## ②改善箇所説明図 (ステアリング切替不良)

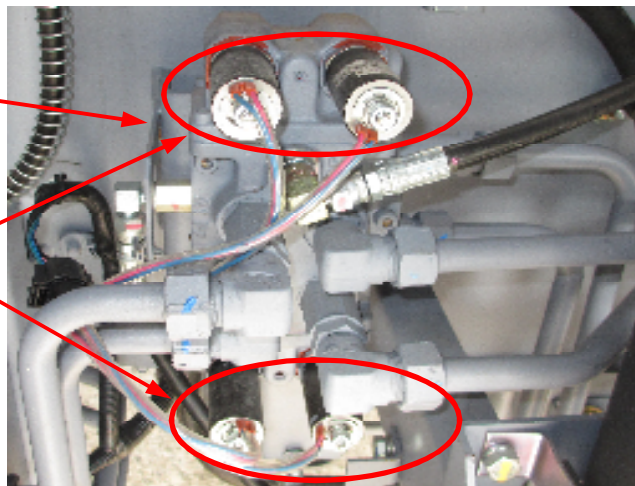
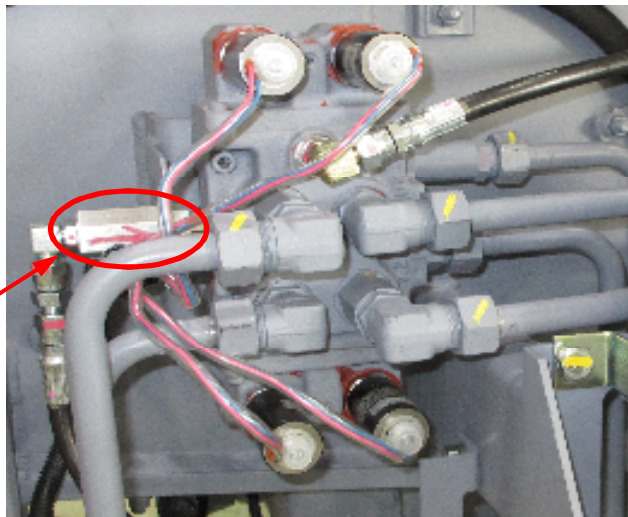
不具合発生箇所

特殊操舵モードを備える車両において、かじ取り方式を切り換えるステアリング切替バルブの油圧配管内の微小異物がバルブ内部に入り、バルブ内部のスプールの動きがしぶくなることがある。そのままの状態で使用を続けると、切替バルブが作動しなくなり、かじ取り方式を特殊操舵モードで使用した後にノーマル操舵モードに戻そうとしても戻らず、タイヤが切れなくなるある。

高精細フィルタの追加

全車両、ステアリング切替バルブへの微小異物の侵入を防止するための高精細フィルタを追加する対策を行う。
